改善箇所説明図

基準不適合発生箇所 取扱説明書に車両走行時のブーム内シリンダの格納位置を記載していない。

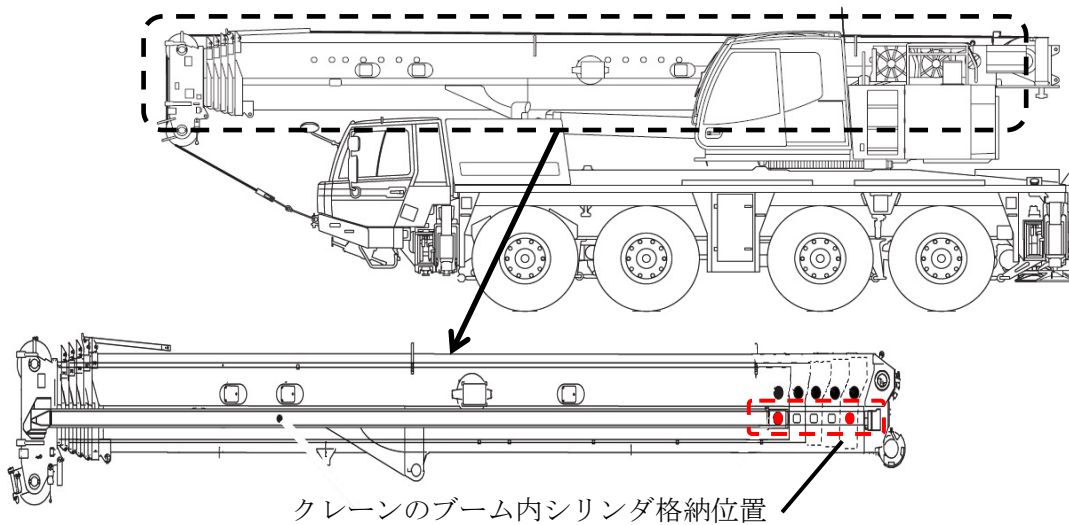
クレーン車の取扱説明書において、クレーンブーム内のシリンダの格納位置が明記されていないため、シリンダの格納位置によっては、保安基準第55条の規定に基づく基準緩和を受けた軸重を超えてしまう。

- ① 全車両、取扱説明書に説明追加のシールを貼り付け、クレーン運転席にクレーン格納姿勢に関する銘板を追加する。
- ② クレーンブーム内のシリンダが自動的に格納位置に戻らない車両については、過負荷防止装置(AML)のプログラムを書き換え、自動的に格納位置に戻るようにする。

クレーン運転席内スイッチパネル右に銘板を貼り付ける。
